**COMMUNE DE PLESIDY**

**DEMANDE D'AUTORISATION UNIQUE AU TITRE DES INSTALLATIONS CLASSEES  
POUR LA PROTECTION DE L'ENVIRONNEMENT :  
CREATION D'UN PARC EOLIEN par la SARL PLESIDY ENERGIES**

**PROCES VERBAL DE SYNTHESE DES OBSERVATIONS**

**MEMOIRE EN REPONSE DE LA SARL PLESIDY ENERGIES**

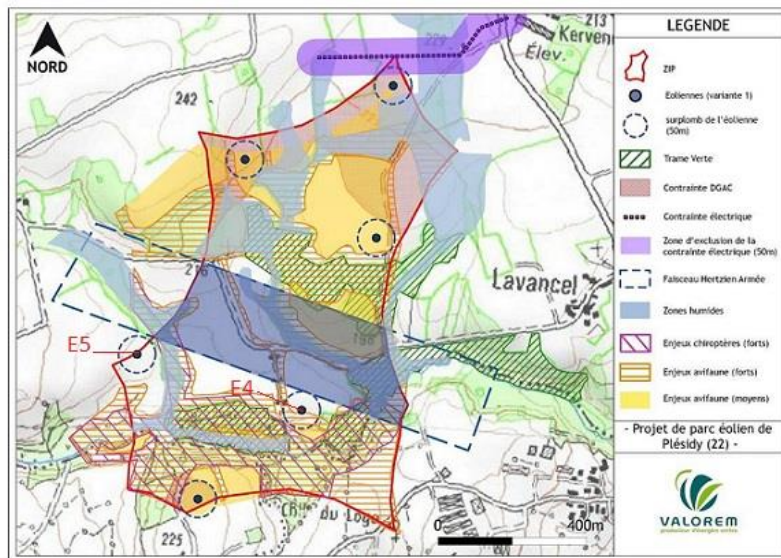
2/ La Société Française pour l'Etude et la Protection des mammifères préconise dans son guide une distance de sécurité minimum de 200m par rapport aux éléments arborés pour éviter tout survol d'éolienne par les chauves-souris. Or, trois des cinq éoliennes seront situées à moins de 50m de boisement. (Variante n°2)

L'étude a présenté trois scénarios envisagés pour l'implantation de ces éoliennes.

Variante n°1

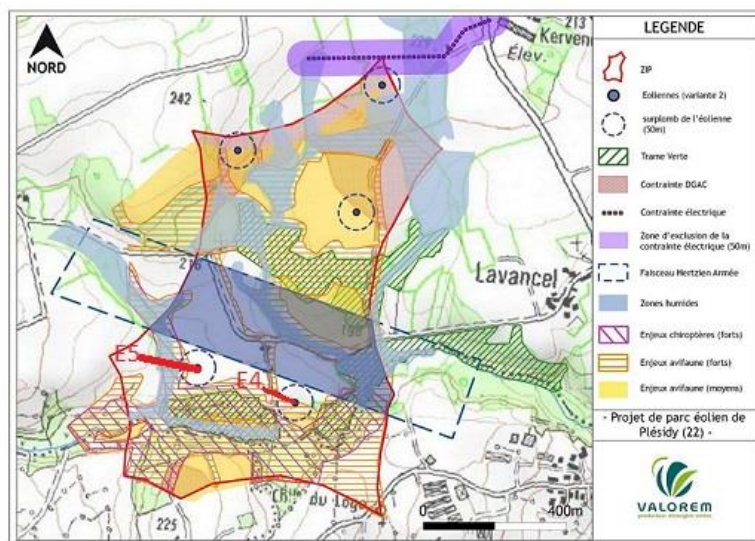
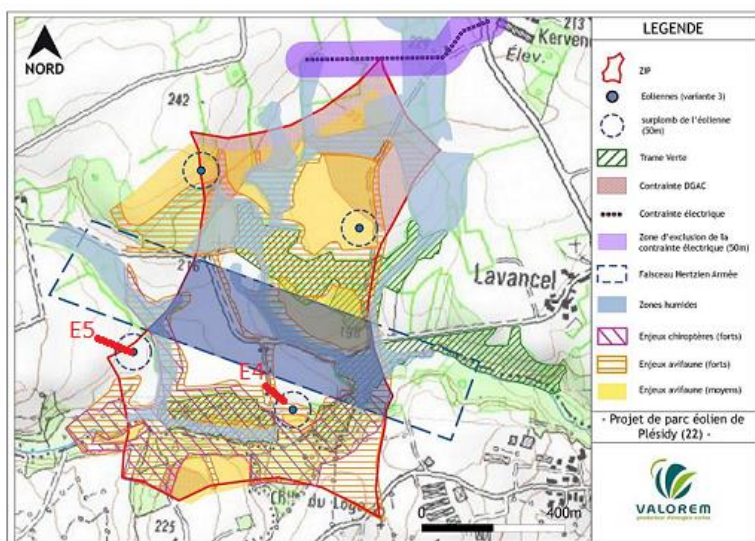
Je note que l'éolienne E5 se situe au même endroit dans la variante n° 1 et n°3, en dehors de toutes les contraintes représentées sur les cartes page 136 Tome 2 Etude d'impact.

Quant à la E4, proche de Saint Connan, elle se situe à proximité d'un équipement touristique, culturel, historique et environnemental et du village de l'Etang Neuf bordé par le bois de Coat Mallouen, ainsi que de la chapelle du Logo.

**Question :**

- Une 4<sup>ème</sup> variante ne pourrait-elle pas être envisagée dans le cas où l'éolienne E5 se situerait là où elle est positionnée dans les variantes n°1 et n°3 et l'éolienne n°4 se positionnerait là où se situe l'éolienne E5 dans la variante n°2 ?

Cette configuration n'est pas envisageable car les éoliennes E4 et E5 seraient trop rapprochées, il faut un éloignement de plus de 300 m entre les machines pour éviter un sillage trop pénalisant la production et les machines (usure prématurée). De plus au niveau paysager, l'implantation ne présenterait plus l'équilibre qu'apportent les autres variantes. Enfin au niveau écologique, l'éloignement aux boisements ne serait pas supérieur aux autres variantes présentées et ajouterait un effet d'encerclement sur le boisement reliant le cours d'eau et le lieu-dit Trolan.

En ce qui concerne l'éloignement de 200 m aux boisements donné par EUROBATS et la SFPEM, c'est une recommandation donnant un cadre général et national. Plusieurs études récentes, notamment Kelm (2014) et Calidris (présentation au colloque Eolien et Biodiversité, 2017), montrent que l'activité des chauves-souris baisse drastiquement avec l'éloignement aux haies (la Pipistrelle commune réalise par exemple plus de 85% de son activité à moins de 50 m des haies selon l'étude de Kelm). Les études sur site permettent de préciser les enjeux et d'envisager un éloignement supérieur ou au contraire une possibilité de se rapprocher de certains massifs selon les enjeux détectés. L'étude CALIDRIS (étude sur les chiroptères) a permis de montrer que l'enjeu permettait de se rapprocher des boisements, tout en mettant en place des mesures de réduction (bridage des éoliennes et suivi des populations de chiroptères).

Concernant la proximité avec l'Etang Neuf, il faut préciser que la distance entre l'éolienne 4 et la première habitation est de 740 mètres. Ce lieu-dit fut pris en compte dans l'étude d'impact notamment lors de la campagne de mesure acoustique avec l'installation d'un sonomètre et lors de l'analyse paysagère avec un point de vue depuis la route située au Sud-est. Et le paysagiste de commenter : « Depuis les hauteurs du village de l'Etang-Neuf, le parc s'impose à la vue, trois éoliennes émergent assez largement au-dessus des boisements couvrant uniformément le coteau.

Hypothèse de raccordement au poste source

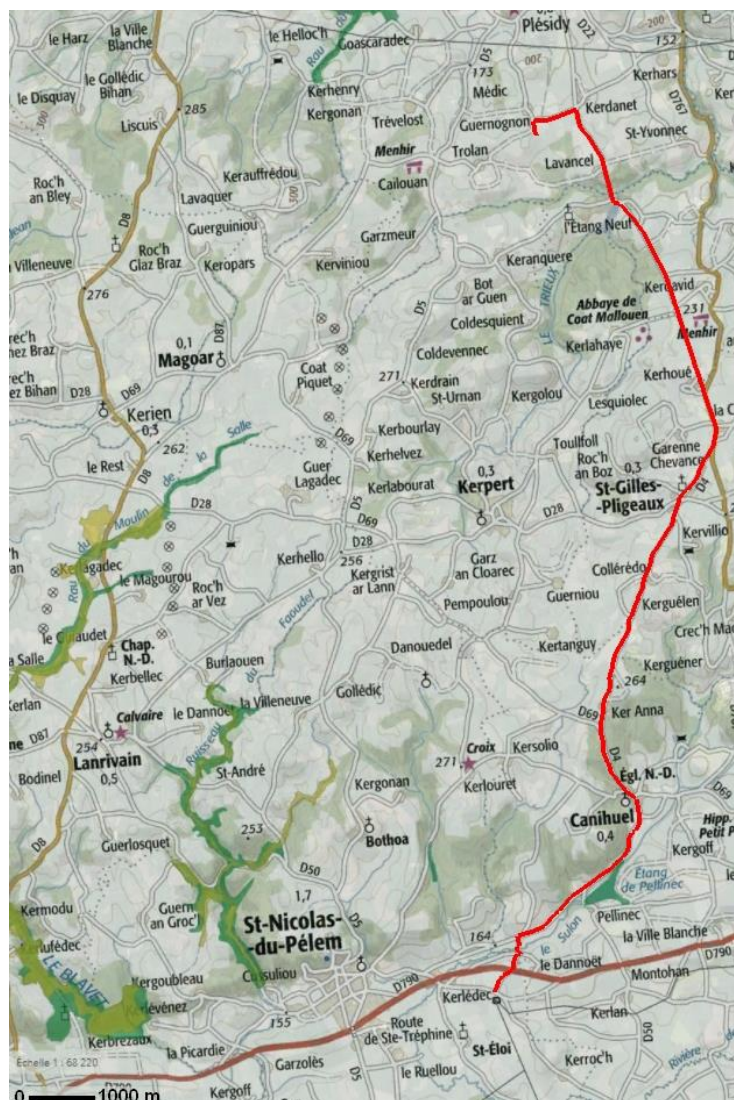
- 5/ Le raccordement entre le poste source situé à Saint Nicolas du Pelem et le parc éolien :
- Ce raccordement ne va-t-il pas avoir d'incidences sur des cours d'eau ?
  - Quelles mesures de prévention seront mises en œuvre ?

Le raccordement extra-éolien est à la charge du gestionnaire de réseau (Enedis ou régie locale), la société de projet ne possède pas la capacité de choix sur le tracé qui sera retenue. Elle mettra néanmoins à disposition du gestionnaire de réseau l'ensemble des études réalisées sur site afin d'améliorer la prise en compte de l'environnement dans ce choix et sa mise en œuvre.

Le tracé prévisionnel du raccordement concerne exclusivement les bas-côtés de routes départementales et communales. L'hypothèse des 16,5 kilomètres évoqués dans l'étude d'impacts (page 164) envisage un tracé partant du lieu-dit Guernognon vers Kerdanet puis suit la route de l'Étang Neuf et continue vers le Sud en direction de la D767. Une fois sur cette route départementale, le tracé pourrait emprunter la D4 en direction du lieu-dit Le Dannoët. Enfin, le tracé pourrait traverser la D790 avant d'arriver au poste source.

Ainsi, le tracé ne traverserait pas de massif forestier. Les nombreux bosquets et haies bocagères présents aux abords du tracé ne devraient subir aucun défrichement lors de la mise en place des tranchées au sein des accotements routiers.

Le tracé prévisionnel du raccordement au poste source pourrait traverser deux ruisseaux : le Trieux, près de l'Etang Neuf et le Sulon, près du Dannoët. S'il s'agit du tracé retenu, les traversées se feront au niveau des ponts ce qui évitera tout impact du lit de ces cours d'eau et de leur végétation rivulaire. Les procédures de chantier et de sécurité seront strictement appliquées afin d'éviter les risques de pollution des cours d'eau. Les travaux projetés ne sont, de plus, pas de nature à détruire ni déranger de manière significative les populations d'espèces piscicoles présentes. Ainsi, l'impact des travaux liés au raccordement du parc éolien de Plésidy au poste source est jugé négligeable sur les cours d'eau concernés.
